NOTE COMPLEMENTAIRE – CREATION D'UNE CENTRALE HYDROELECTRIQUE SUR LA LOUE

REMARQUES DE LA DDT 39 EN DATE DU 05/07/2022

Commune d'OUNANS

Juillet 2022

Carte 1 : PLUi du Val d'Amour - Zones Humides protégées

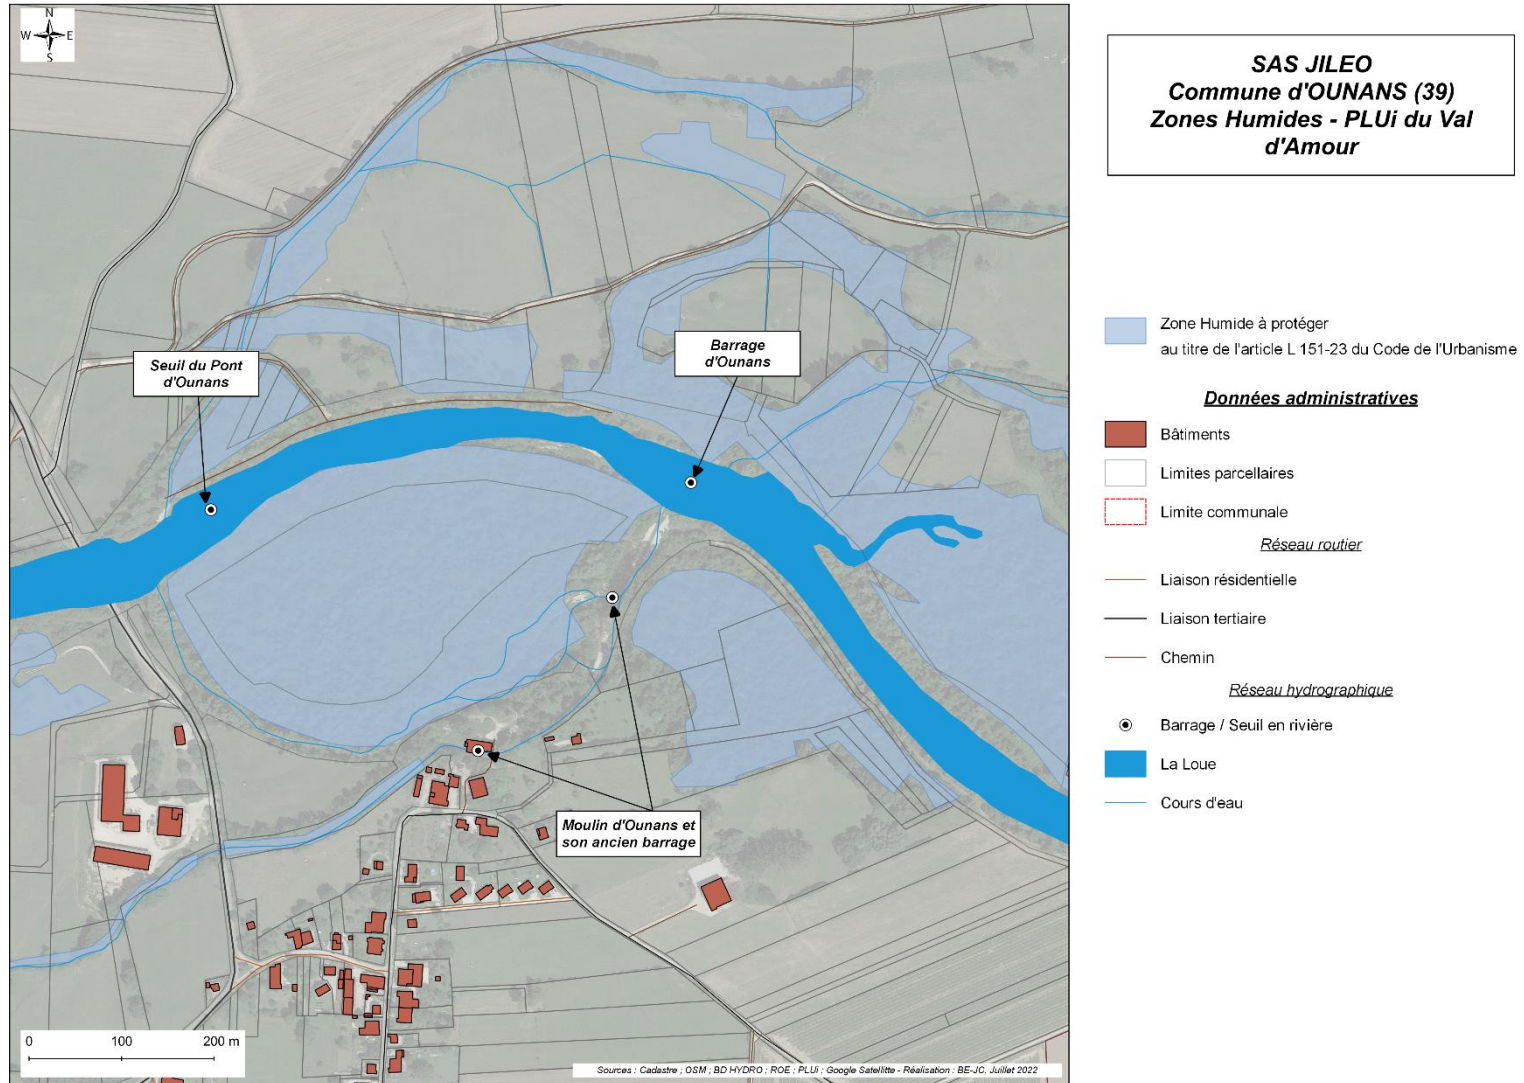
En effet, le projet est localisé en zone N et notamment au sein d'une Zone Humide placée sous protection par le PLUi au titre de l'article L 151-23 du Code de l'Urbanisme (cf. carte page suivante).

Du fait de ces particularités, la séquence ERC doit être mise en place dans le cadre du projet de création de centrale hydroélectrique.

Carte 2 : Localisation des massifs à Renouée du Japon (Source : Géoportail)

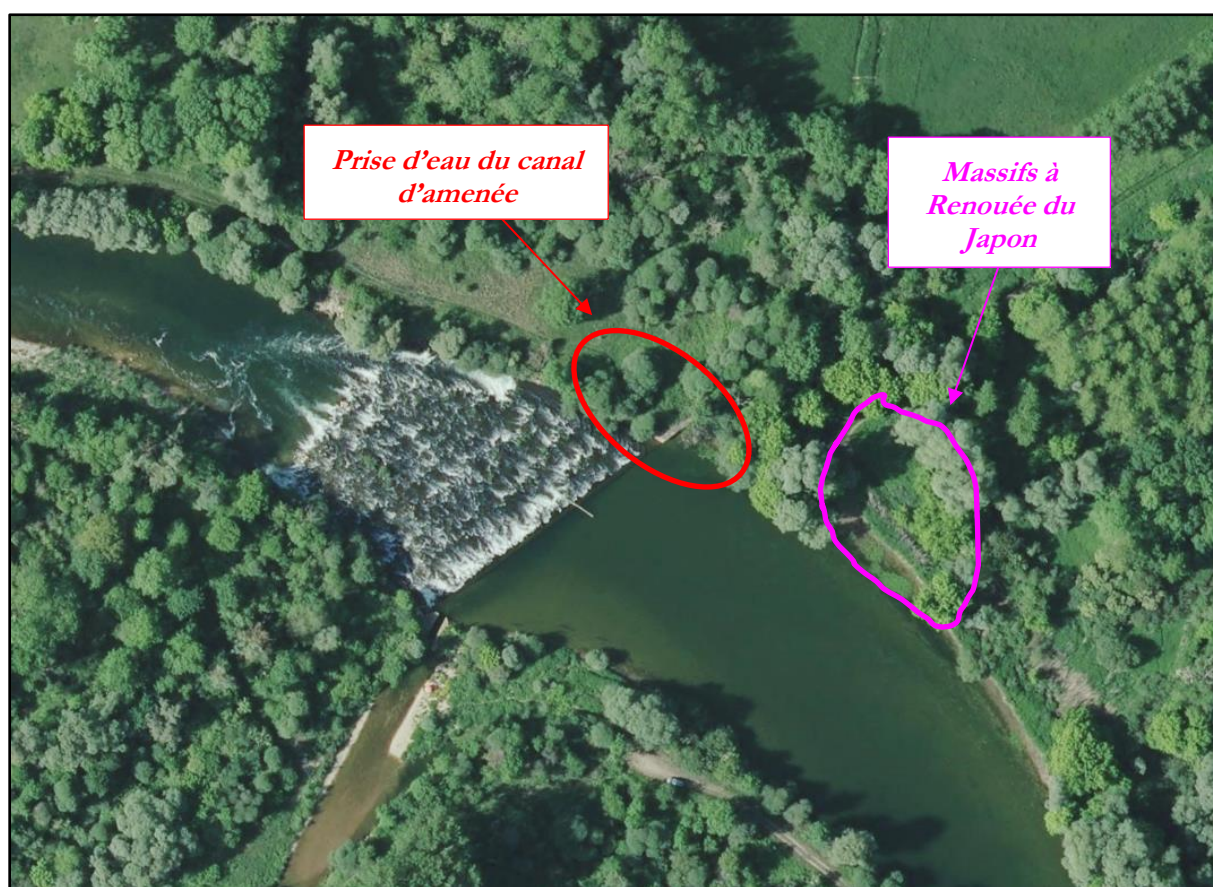
A noter qu'il a été identifié d'importants massifs à Renouée du Japon en amont immédiat de la prise d'eau de la future centrale (cf. figure suivante).

Une gestion de cette espèce sous forme d'un plan de lutte (fauchages répétés plusieurs fois par an, plantation d'espèces ligneuses à croissance rapide) pourra être mis en place comme mesure de compensation complémentaire avec une surface d'environ **900 m²**.

***ANNEXE C : Plan des zones humides
impactées par le projet***

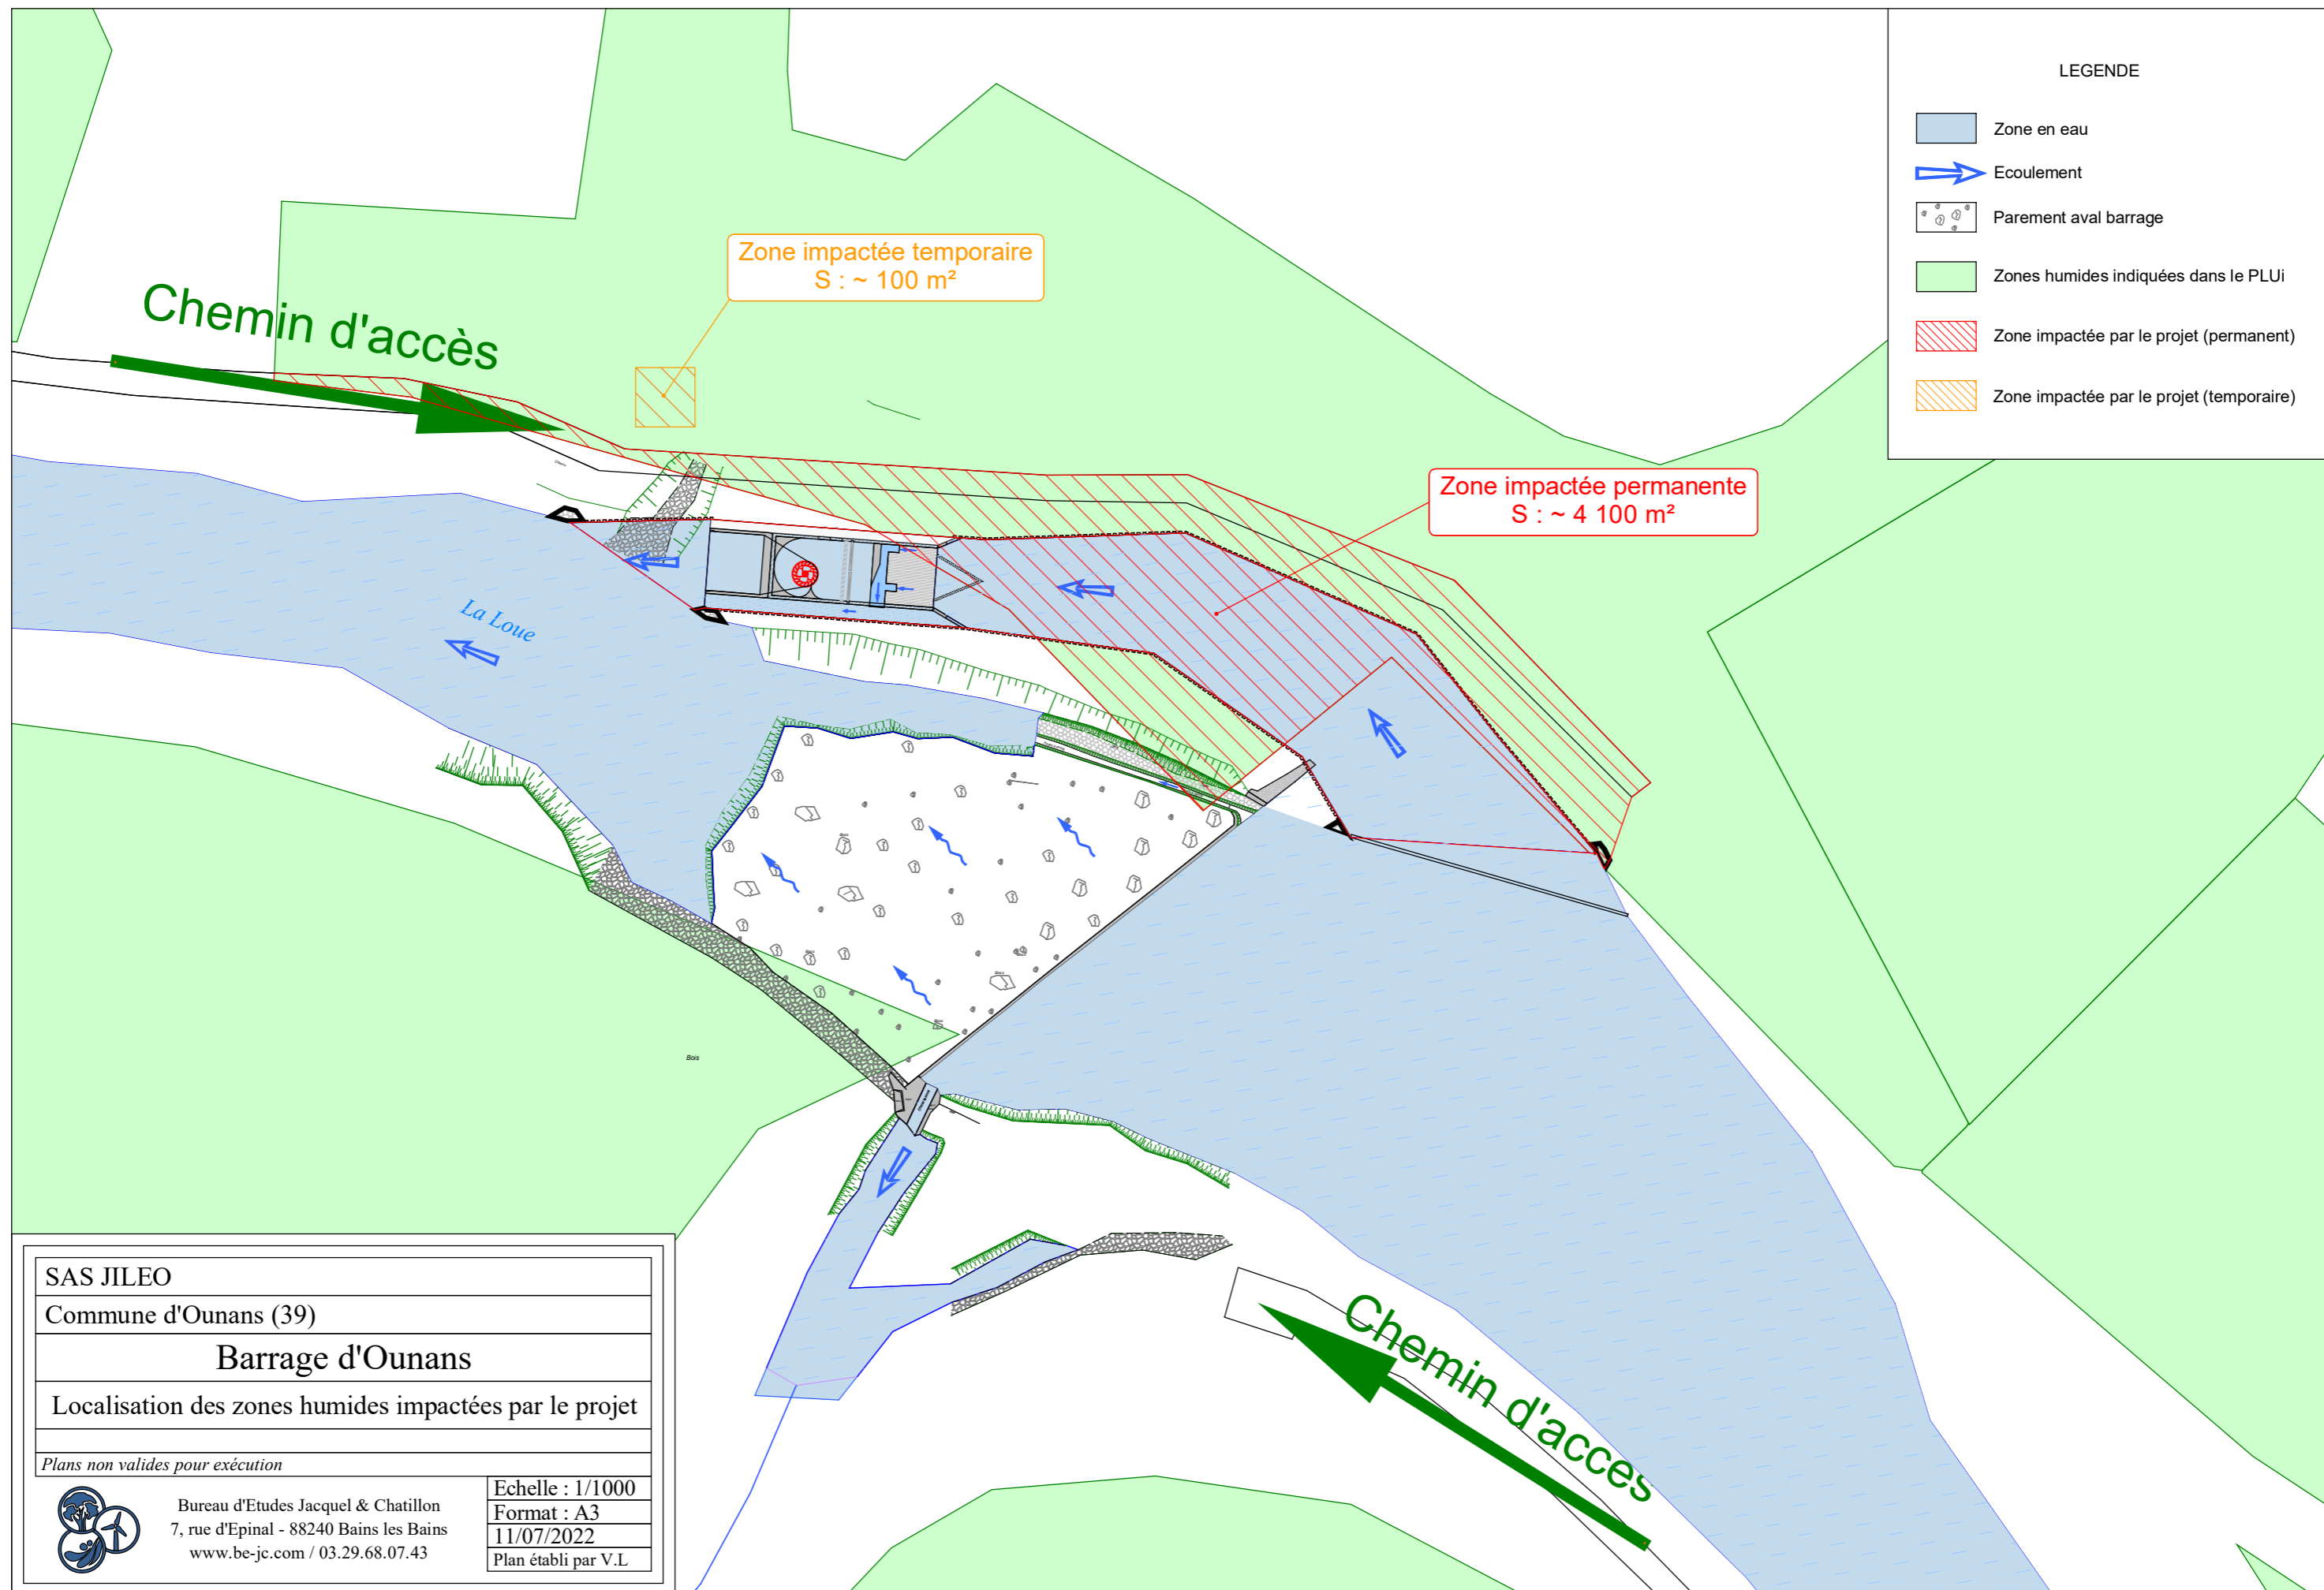
Le plan en Annexe C illustre l'emprise et l'impact du projet par rapport aux zones humides du PLUi.

- une carte des zones détruite concernées par l'implantation des futures installations et les zones de travaux (superposer les zones humides et le projet/travaux pour présenter les surfaces impactées),
- une évaluation la surface de zones humides réellement impactées,
- une proposition de compensation de la ripisylve détruite dans la mesure du possible à hauteur de 200 %. Si ce n'est pas le cas, vous pouvez vous rapprocher du SMDL qui peut vous proposer des sites à restaurer
- la justification du taux de compensation si les 200 % ne peuvent être atteint.

Au total, la surface de zones humides réellement impactées par le projet est d'environ 4 200 m².

Zone impactée temporaire
S : ~ 100 m²

Zone impactée permanente
S : ~ 4 100 m²

***ANNEXE D : Plan des mesures de
compensation proposées***

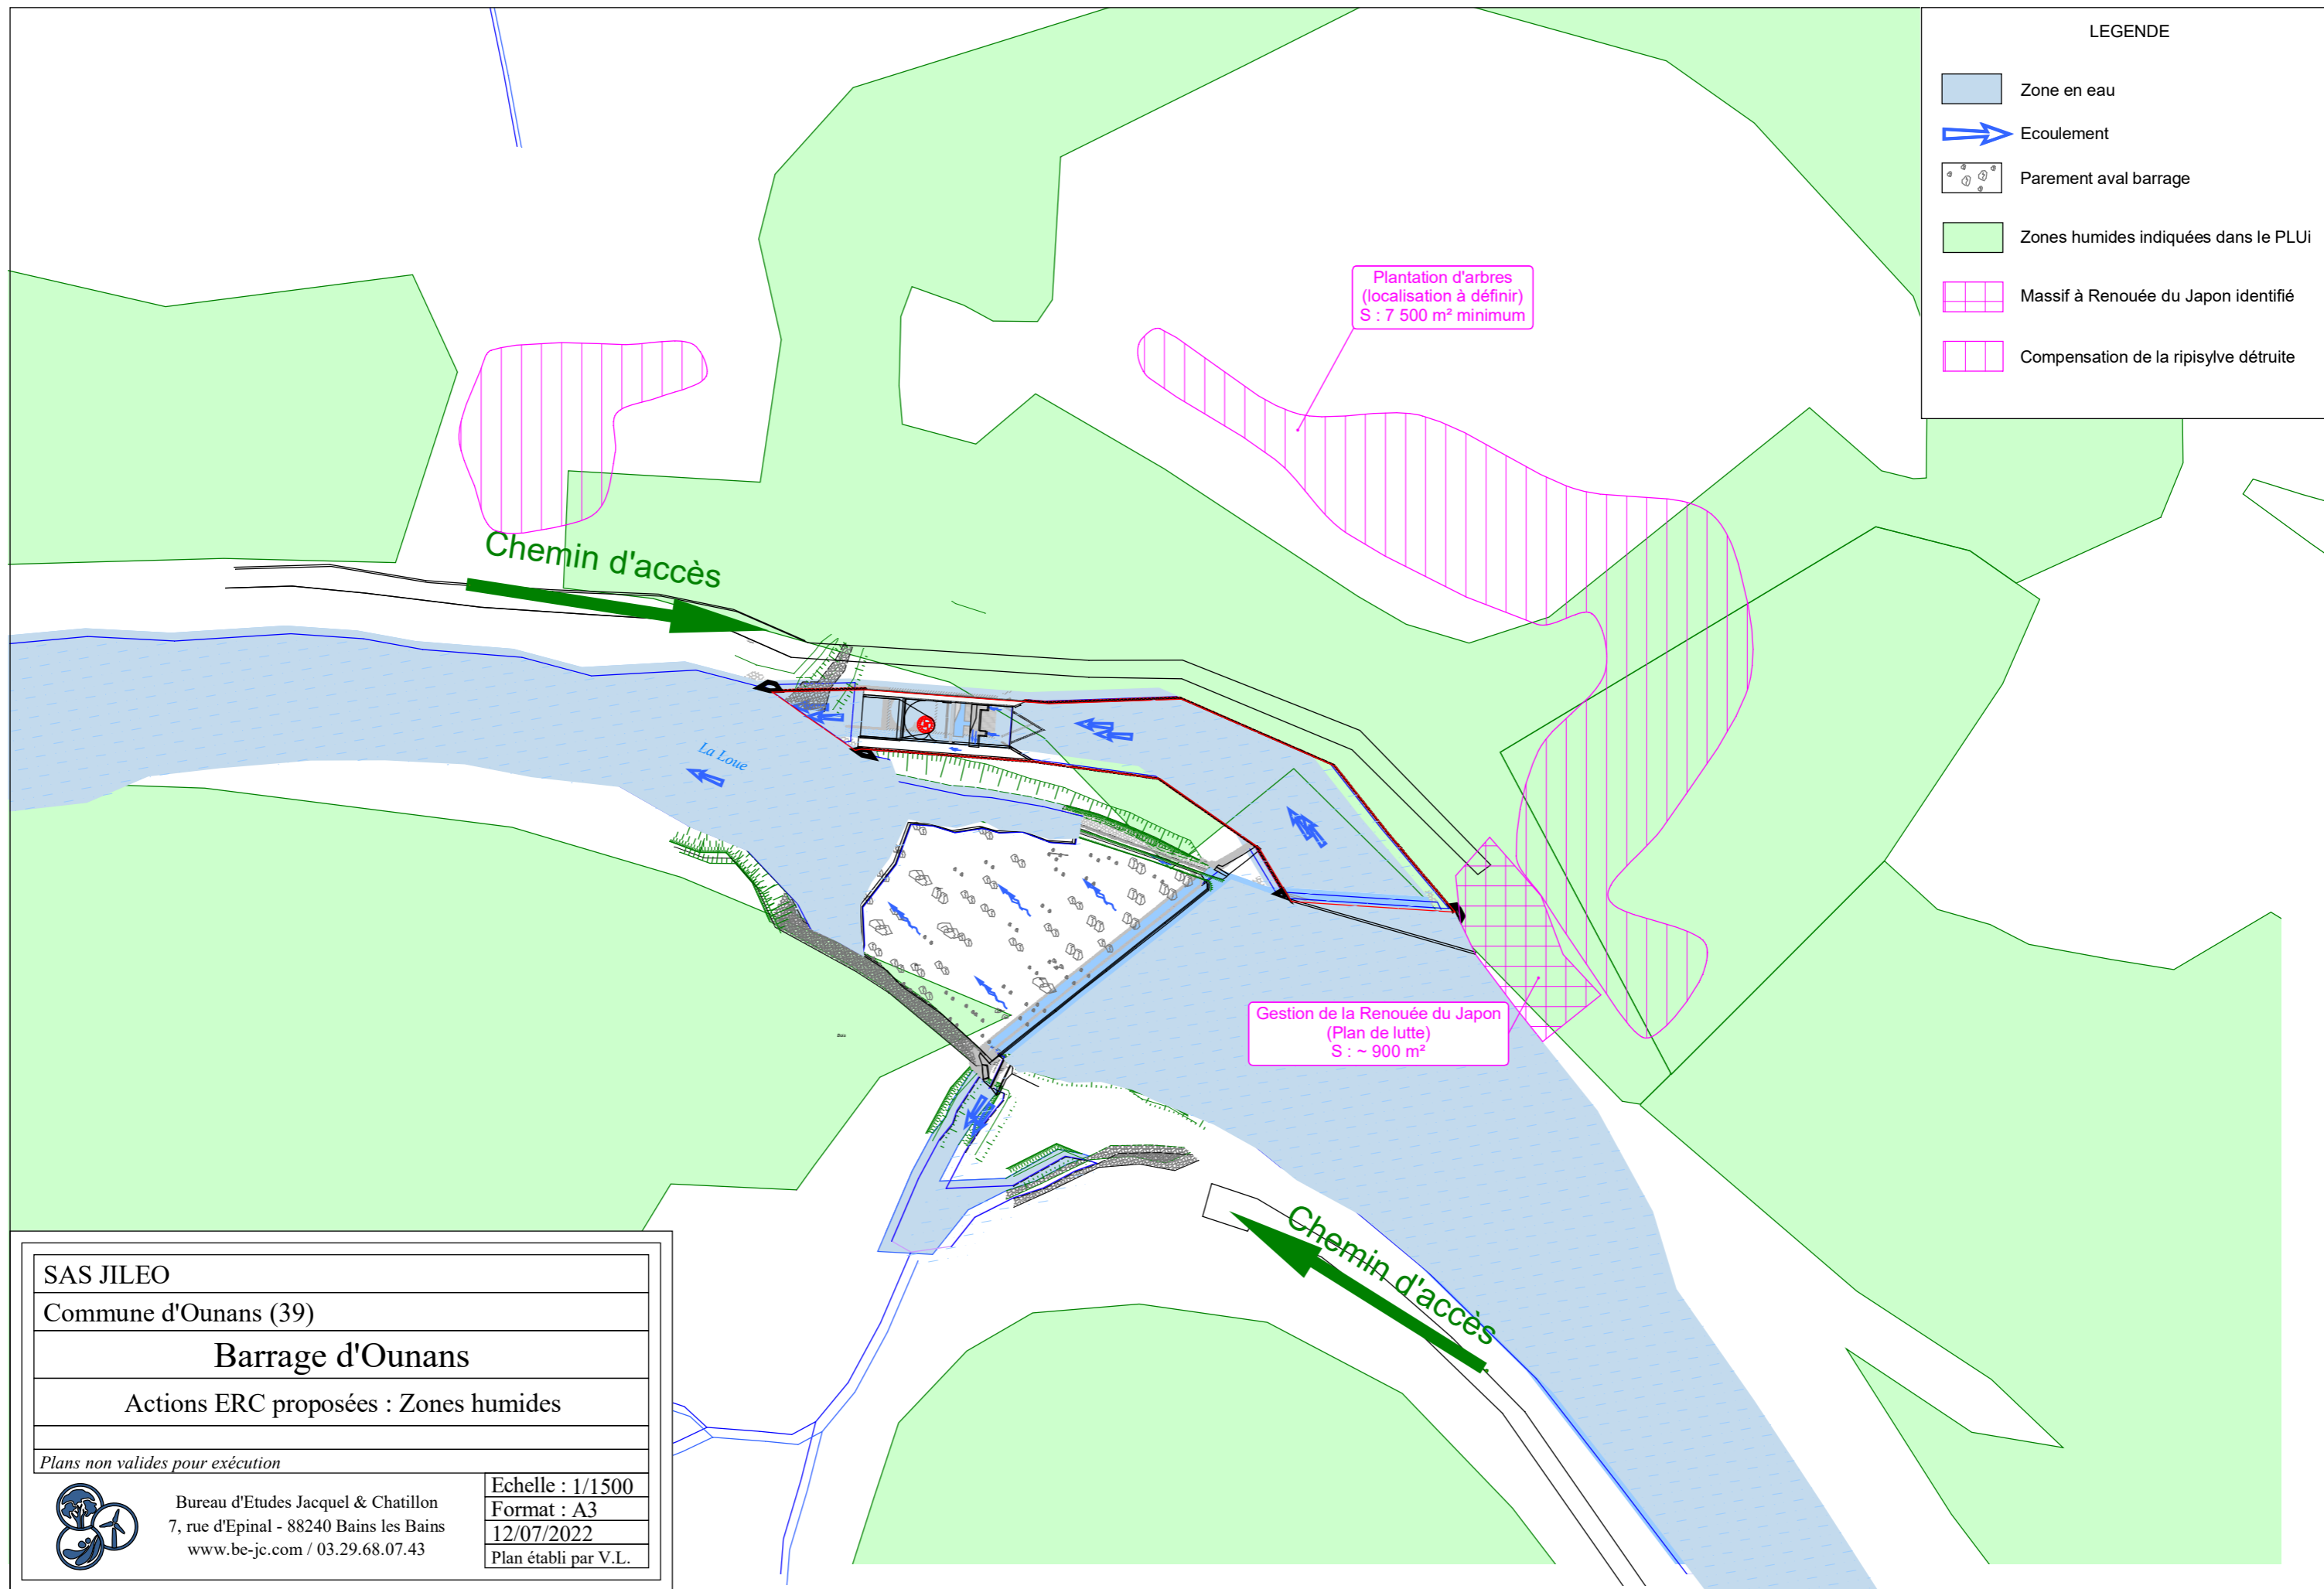
Si la mesure Eviter ou Compenser ne peut être mise en œuvre et si le projet recourt la destruction de la zone humide (canal d'amenée et de sortie, travaux,...), une mesure de compensation se rapprochant de 200 % de la zone détruite doit être proposée.

Au final, la surface totale des mesures de compensation proposées (plantation de ripisylve et gestion de la Renouée du Japon) est d'au moins **8 400 m²**.

L'ensemble de ces mesures est illustré sur le plan en Annexe D.
